Doc. No. L5-95KV253 R8

発電用原子炉施設に係る型式設計特定機器の 型式指定申請

規則への適合性について

三菱重工業株式会社

NFT-14P型輸送容器によるMCNP5コードの検証

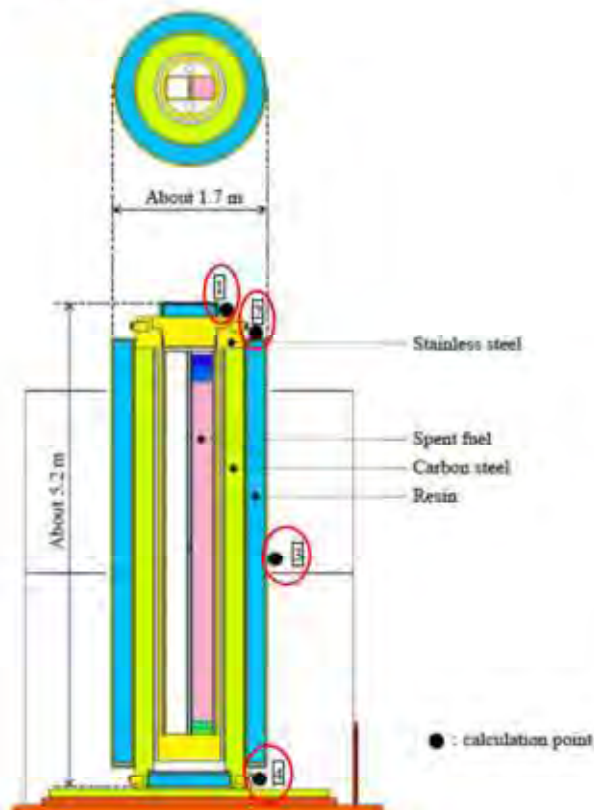
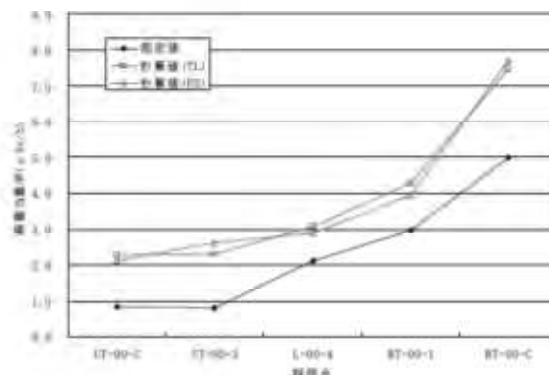
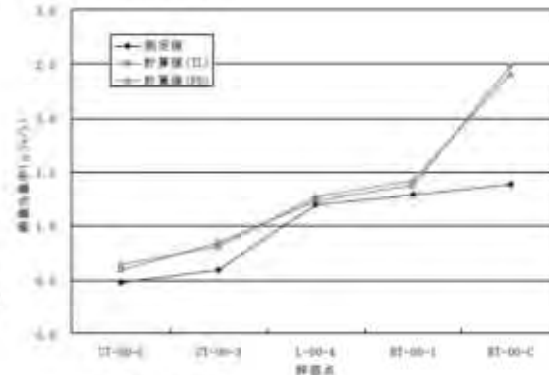
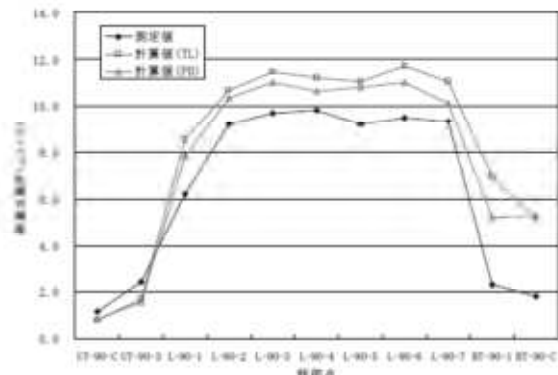
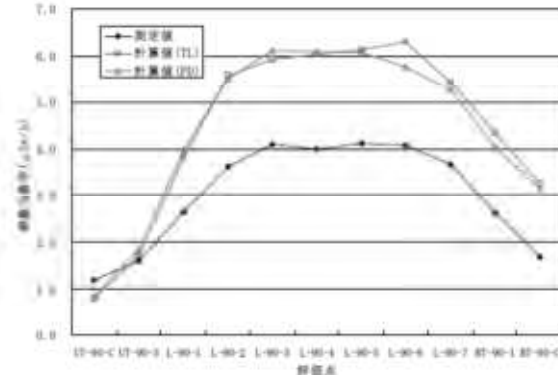
遮蔽解析に使用したMCNP5コードの適用妥当性について、学会標準のガイドラインを参考とした検証作業の方針を明確にし、結論に至るまでの論理展開が適切となるように見直すこと。

(回答) 特定兼用キャスクに対するMCNP5コードの適用性について、MCNP5コードによる線量当量率分布の評価値は測定値の分布の傾向に対して良好一致を示し、許認可で認められたDOT3.5コードによる保守的な手法に基づく線量当量率評価値と同等の結果となることを示すことで説明する。

線量当量率の計算値と測定値の比較では、基本的に測定値を上回り、同様の傾向を示していることが確認されている。計算値が測定値を下回る点について、中性子についてはベンチマーク解析では考慮されていない使用済燃料輸送容器近傍の壁による反射の影響により解析結果に対して測定値が高くなったとされている。また、ガンマ線についてはベンチマーク解析において端部線源強度の高い構造材放射化ガンマ線源を考慮していないことが原因と考えられる。
